**PROJET DE COGÉNÉRATION À LA BIOMASSE
USINE KRUGER BROMPTON**

**RÉPONSES AUX QUESTIONS DU MINISTÈRE
DE L'ENVIRONNEMENT ET INFORMATIONS
COMPLÉMENTAIRES À L'ÉTUDE D'IMPACT**

DEUXIÈME SÉRIE DE QUESTIONS

Octobre 2004

Niveau de bruit mesuré au point 7, les 12, 13 et 14 octobre 2004
au 68, Pleasant

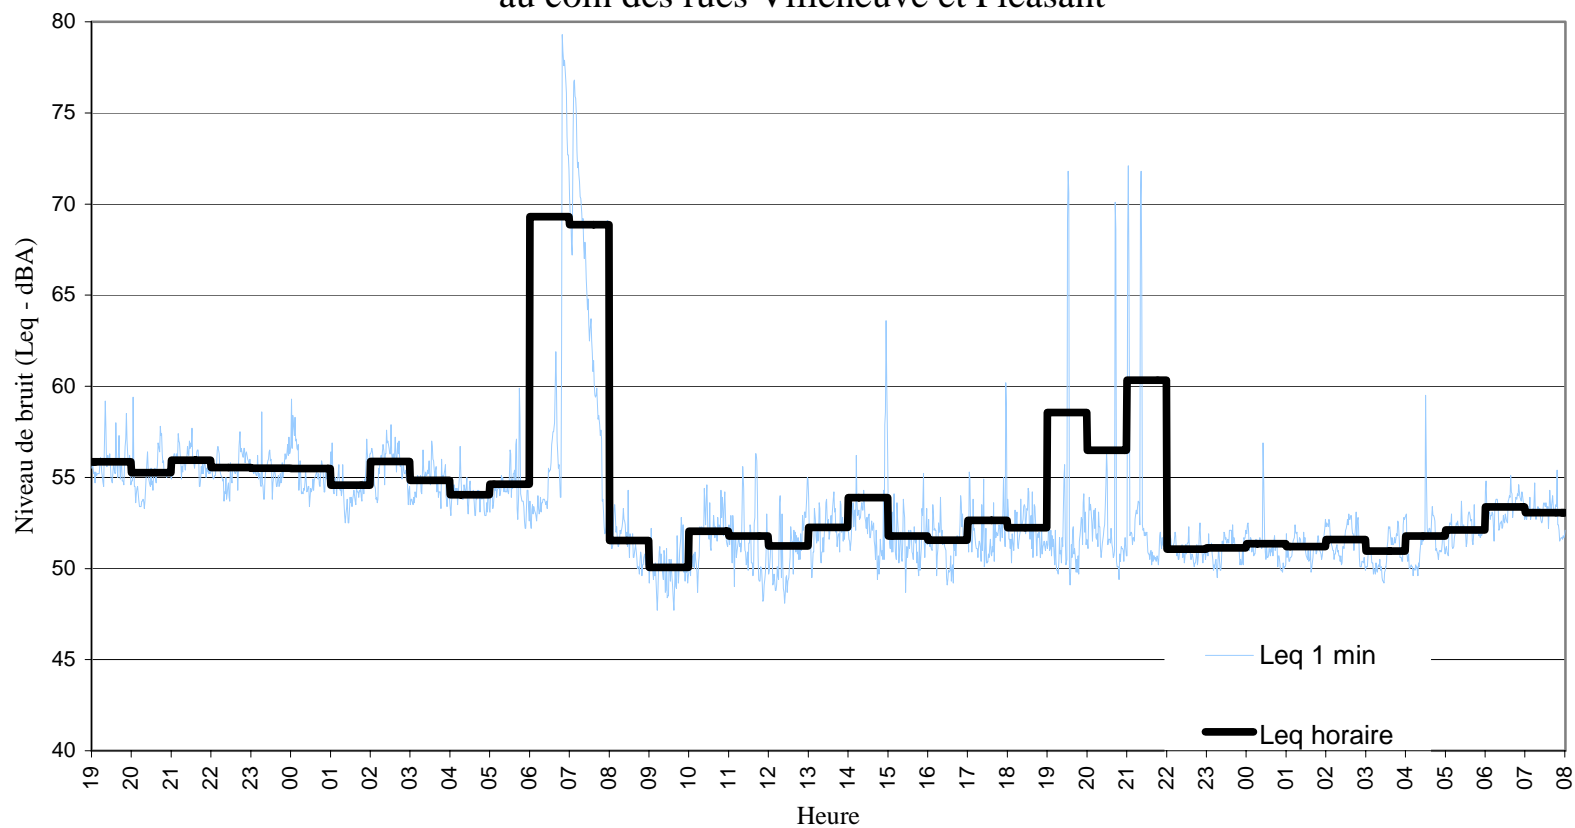
QC-C Afin d'avoir un portrait global de la situation actuelle et pour évaluer les impacts sonores du projet, l'initiateur doit :

- **Évaluer le bruit résiduel (bruit ambiant sans exploitation de Kruger) à certains points d'évaluation ;**
- **Déterminer des critères d'acceptabilité applicables à l'entreprise et tels qu'ils sont préconisés par la note d'instruction ;**
- **Évaluer la contribution sonore actuelle de l'entreprise à ces points d'évaluation ;**
- **Évaluer la contribution prévue de l'unité de cogénération à ces points d'évaluation (cette contribution devra inclure le cas échéant tout terme correctif ;**
- **Proposer des mesures pour éviter une dégradation supplémentaire là où les limites sont déjà atteintes en incluant, le cas échéant, toute mesure d'atténuation sonore aux installations existantes.**

L'usine a procédé à une journée d'arrêt le 13 octobre dernier. Deux sonomètres ont alors été installés aux points de mesure n^{os} 5 et 7 utilisés dans le cadre de l'étude d'impact sonore du projet, soit au coin des rues Villeneuve et Pleasant (point 5) et devant le 68 de la rue Pleasant (point 7). Les sonomètres ont été étalonnés avant et après l'échantillonnage et ils ont enregistré les niveaux sonores ambiants entre 19h00 le 12 octobre et 8h00 le 14 octobre. Les niveaux de bruit mesurés sont présentés à l'annexe A. Durant l'arrêt, des travaux ont été réalisés dans l'usine et au barrage localisé sur la rivière Saint-François. Tout le système électrique de l'usine a été arrêté entre 7h35 et 15h20 le 13 octobre et durant cette période, seul le système électrique d'urgence permettait d'avoir l'éclairage et les services essentiels uniquement. De plus, deux compresseurs mobiles (équipements loués) installés du côté nord de la chaufferie étaient en opération sur le site où quelques camions circulaient. Le détail des événements est joint à l'annexe A.

Selon les résultats d'échantillonnage, le niveau sonore horaire ambiant minimum mesuré sans la contribution de l'usine étaient de 50 dB(A) aux deux endroits mesurés. Bien que les niveaux sonores ambiants soient supérieurs aux critères de l'instruction 98-01, ceux-ci ont été conservés comme cible à atteindre tel que mentionné à la réponse de la question QC-A et des mesures d'atténuation additionnelles ont été prévues pour réduire les nuisances attribuables aux nouveaux équipements. De plus, Kruger Brompton donnera suite à l'étude des principales sources de bruit associées aux équipements actuels qui sera entreprise sous peu de manière à réduire le plus possible les nuisances sonores existantes, dans les limites des budgets disponibles.
